SCM - Impugnação ao Edital de Licitação

CONCORRÊNCIA ELETRÔNICA Nº 004/2024 – PMBC

LOTE 02 - PARQUE LUZ (rev03)

IMPUGNAÇÃO AO EDITAL

3.1.1 Poste Pedestre (Tocha)

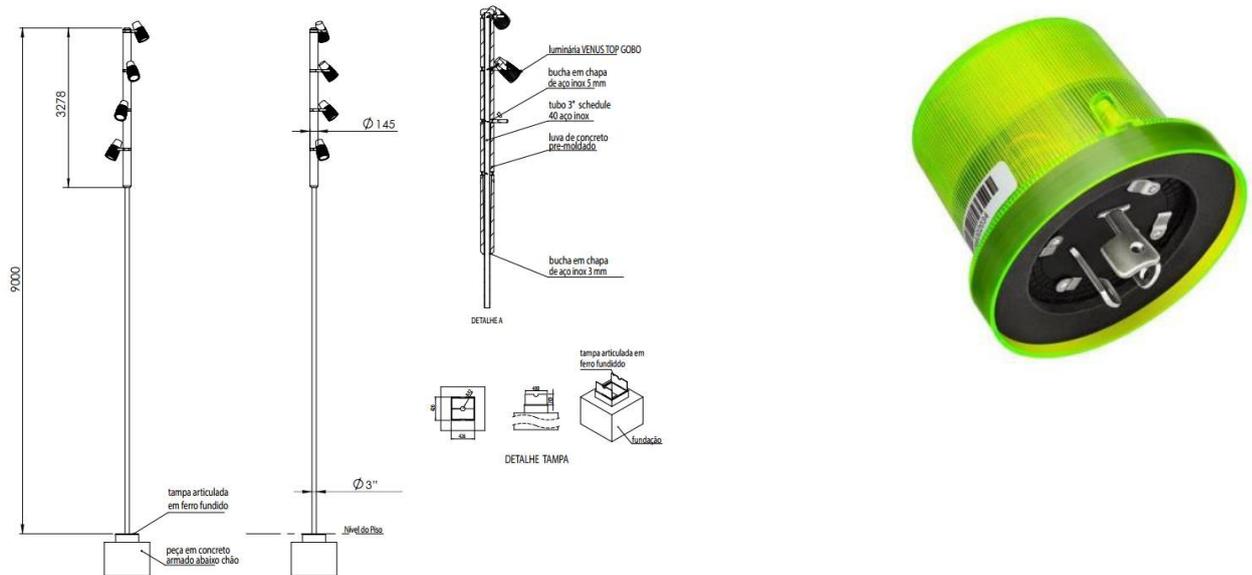
- 1) Qual é o Fluxo Luminoso da Luminária Cilíndrica?
- 2) “....facho simétrico aberto...” Quais são os ângulos desse facho simétrico aberto?

Resposta Alleanza: 1) Fluxo luminoso indicado em memorial: 9463lm

2) Conforme quadro de dados fotométricos indicado na página 31 do memorial.
